GMINA OROŃSKO

Nr postępowania: RGK.271.2.2020.JS

Dotyczy postępowania na zadanie pod nazwą: „Rekultywacja składowiska odpadów innych niż niebezpieczne i obojętne zlokalizowanego w m. Guzów, gm. Orońsko”.

STUDNIA ODGAZOWUJĄCA SKALA 1:10
(PROJEKTOWANA S-3, S-4, S-5)

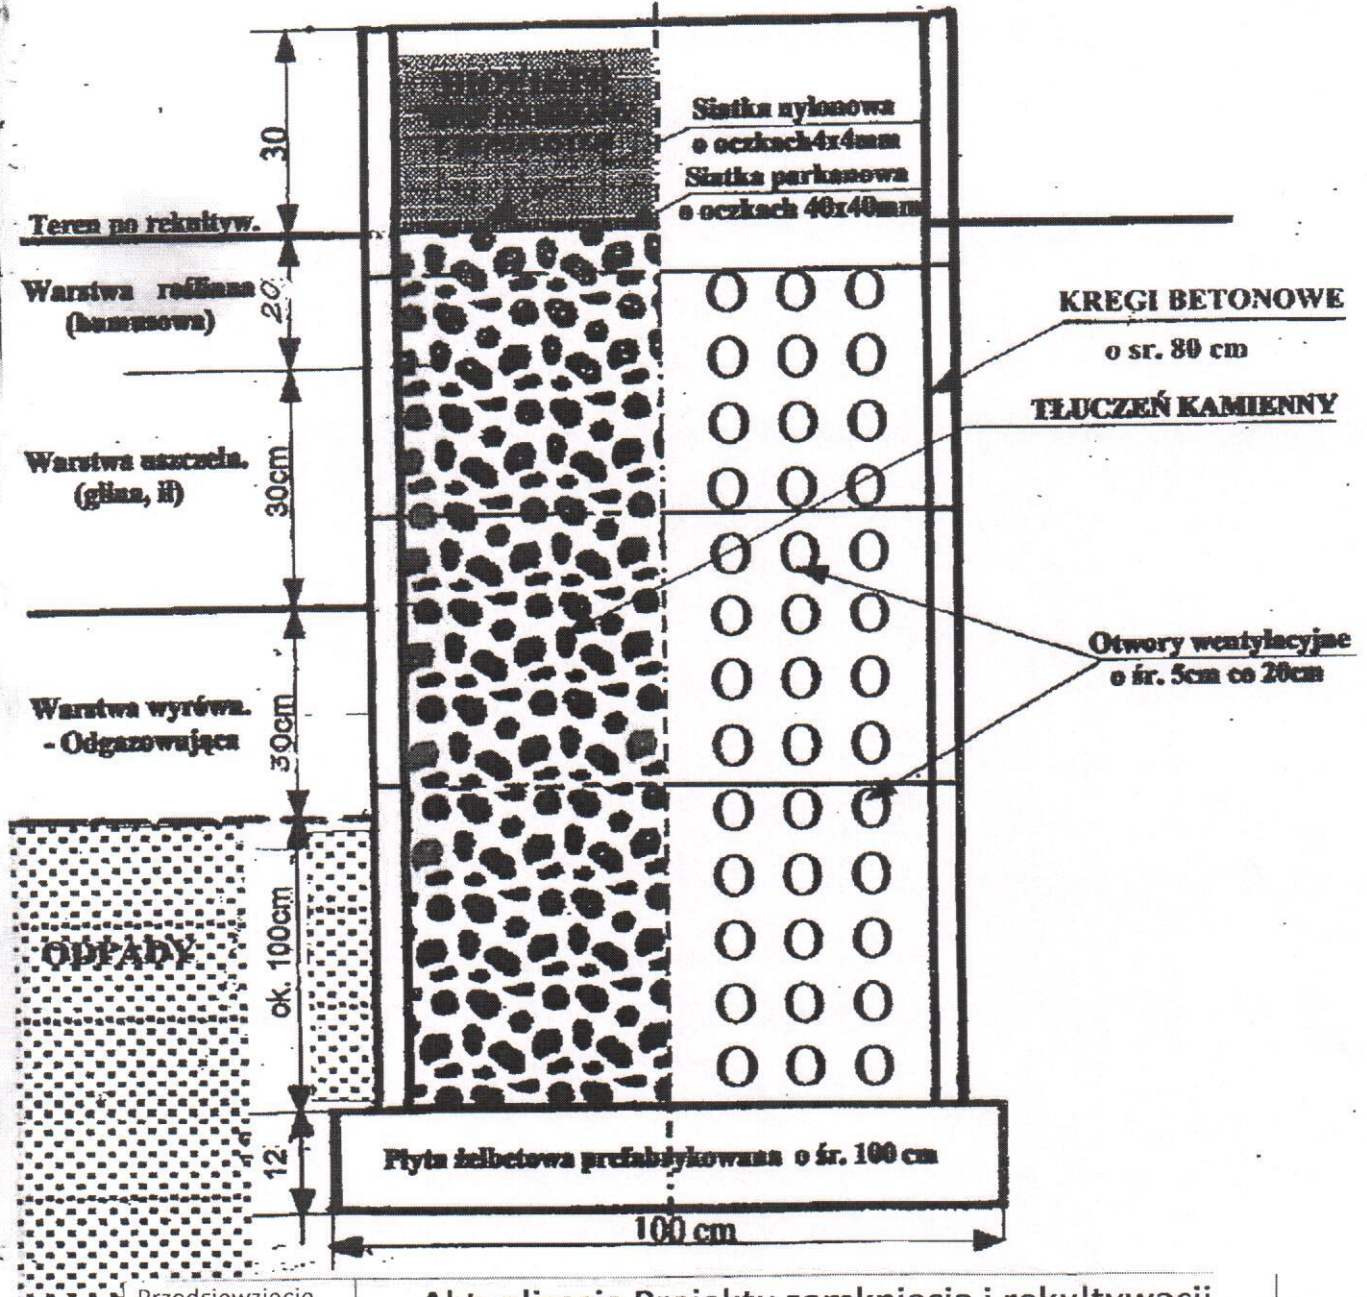
Prosimy o udostępnienie rysunku oraz opisu wykonania studni odgazowujących.

Odpowiedź na pytanie 4 – **Przekrój studni odgazowującej w załączniku.**
